Gemeente Amsterdam

Nota van beantwoording zienswijzen

bestemmingsplan Beethoven, tweede fase

Figuur 5.1: afbeelding groen voor rood: beginsituatie zoals opgenomen in het UB 2007.

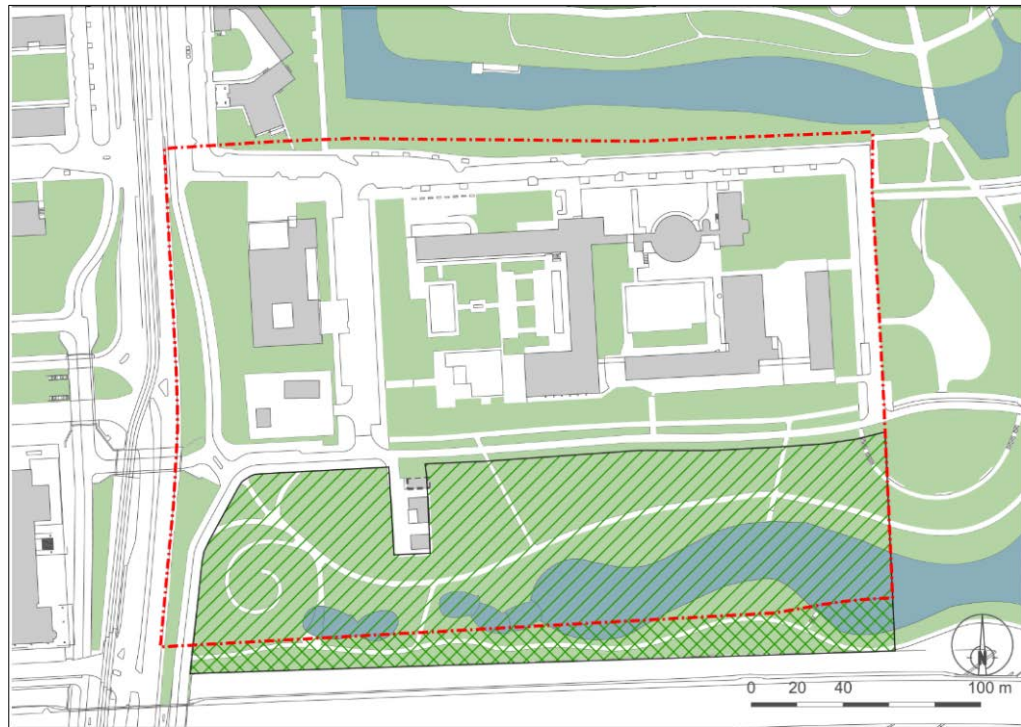
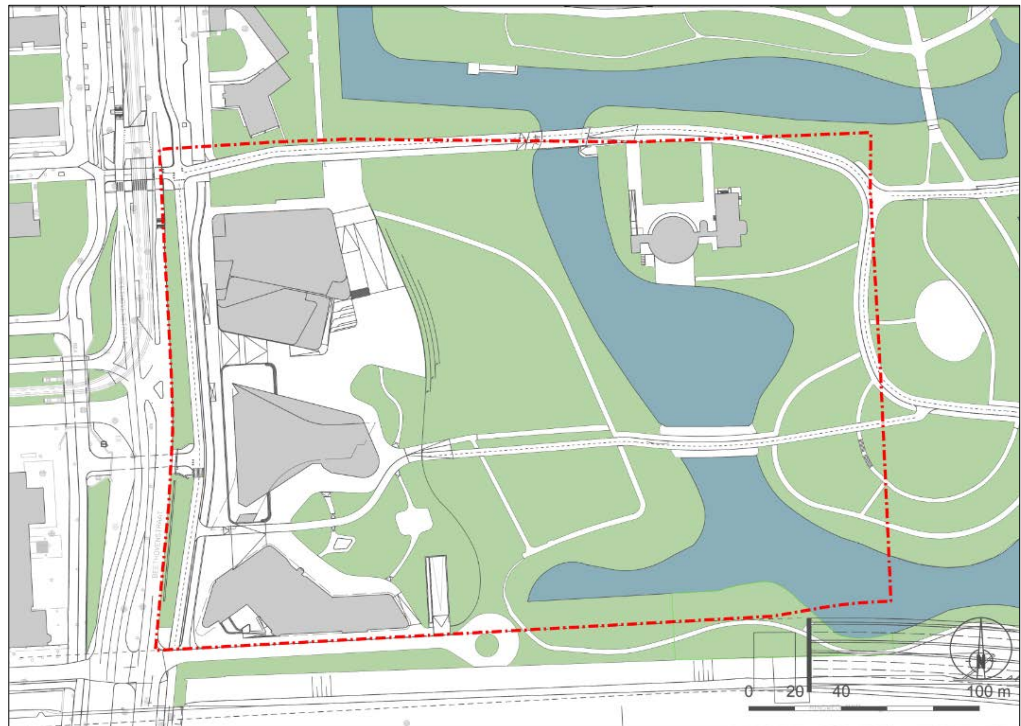
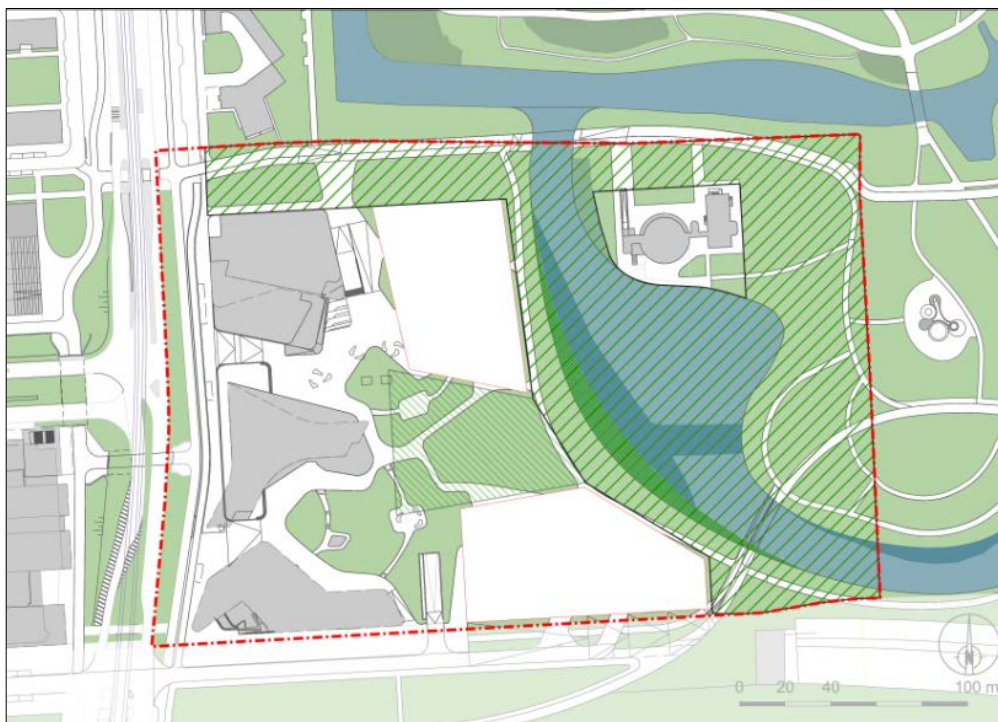
- I. Bij de berekening van het nieuwe 'groen' is een strook voet- en fietspad meegenomen die niet was meegerekend bij de oorspronkelijke berekening;
- II. Bij de percelen A, B en D zijn delen opgenomen die al groen waren in de oude situatie en kunnen in de nieuwe situatie dus niet worden meegeteld als groen;
- III. Perceel C betreft het groen op de parkeergarage en kan dus niet worden meegeteld als groen;
- IV. In de plannen wordt groen verminderd door de nieuwe aansluiting op de A10.

Er is volgens adressant 6 e.a. geen overeenstemming of is voldaan aan het groen voor rood-principe, mede doordat de grenzen door de gemeente steeds worden verschoven. Het is volgens adressanten 13 en 20 onduidelijk waar het geplande groen wordt aangelegd. De genoemde cijfers zijn verwarrend.

De stelling van adressanten dat niet wordt voldaan aan het groen voor rood-principe wordt niet gedeeld. Zoals in paragraaf 4.3.3. van de toelichting bij het bestemmingsplan staat vermeld, wordt het groen voor rood-principe uit het UB 2007, inhoudende dat in het plangebied van Beethoven in de eindsituatie evenveel park (groen) wordt gerealiseerd als ten tijde van het UB 2007 aanwezig was, zonder meer nagekomen.

Zoals in paragraaf 4.3.3 van de toelichting bij het bestemmingsplan staat aangegeven wordt er zonder meer voldaan aan het groen voor rood-principe. Aan adressanten kan worden toegegeven dat de herberekening ten opzichte van het UB 2007 tot verwarring kan hebben geleid. In het UB 2007 is uitgegaan van een oppervlakte van 28.000 m² groen

Figuur 6.1: zichtlijnen vanuit SNL.

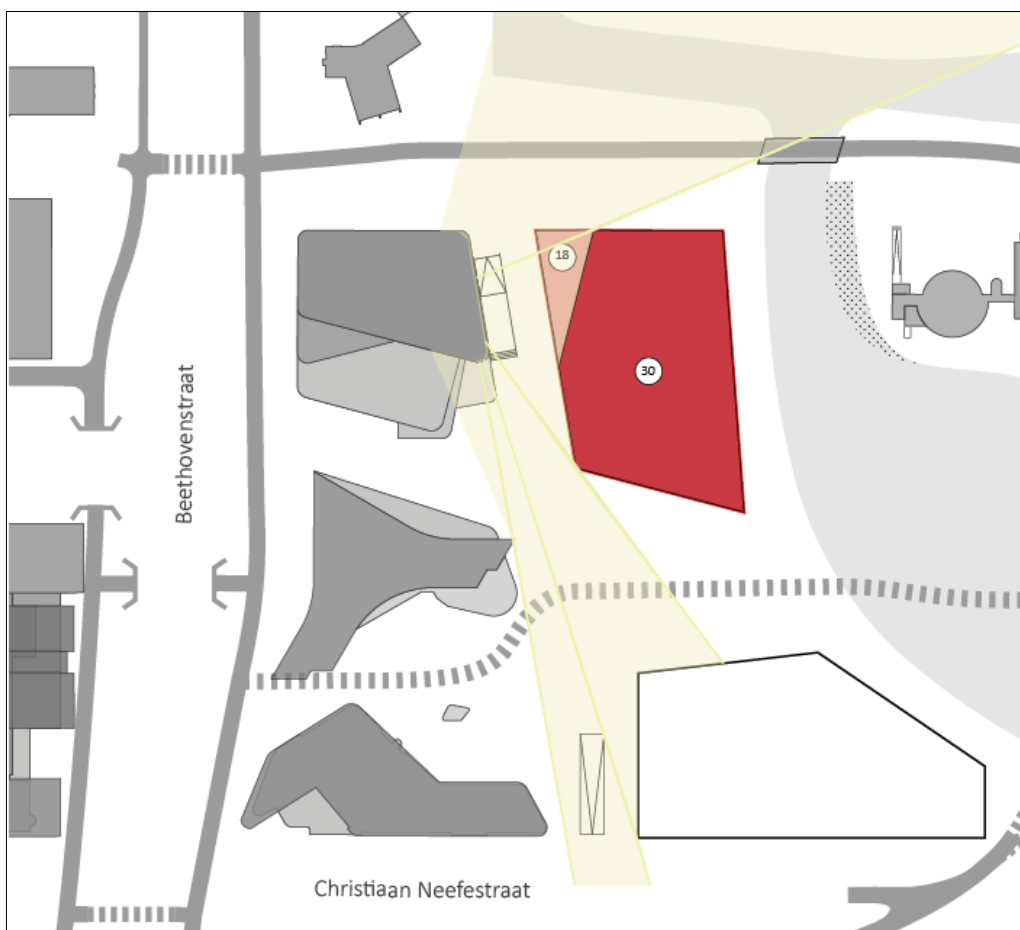
De zichtlijnen van het SNL, Stibbe en AkzoNobel zijn in het bestemmingsplan volgens adressant 12 onvoldoende gewaarborgd. Dit is in strijd met de Ontwerprichtlijnen Beethoven 2009. De uitgangspunten uit de Ontwerprichtlijnen Beethoven 2009 waren van doorslaggevende keuze voor de kantoorlocatie van adressant.

Aan de oostzijde van het gebouw van SNL, de zijde die grenst aan kavel 2, zijn sanitaire ruimten gelegen, een aantal werkruimten en aan de zuidoosthoek klaslokalen. Het SNL heeft een bouwhoogte van circa 26,5 meter + NAP.

Voor SNL geldt dat kavelgrens van kavel 2 in zuidelijke richting is toegenomen ten opzichte van de kavelindeling zoals in het UB 2007 was voorzien. Daar staat tegenover dat voormalig kavel 4 vrij blijft van bovengrondse bebouwing en een groen karakter krijgt. Vanuit SNL is er direct zicht op deze openbare ruimte, zowel richting voormalig kavel 4 als naar het noorden (het monumentale gedeelte van het Beatrixpark).
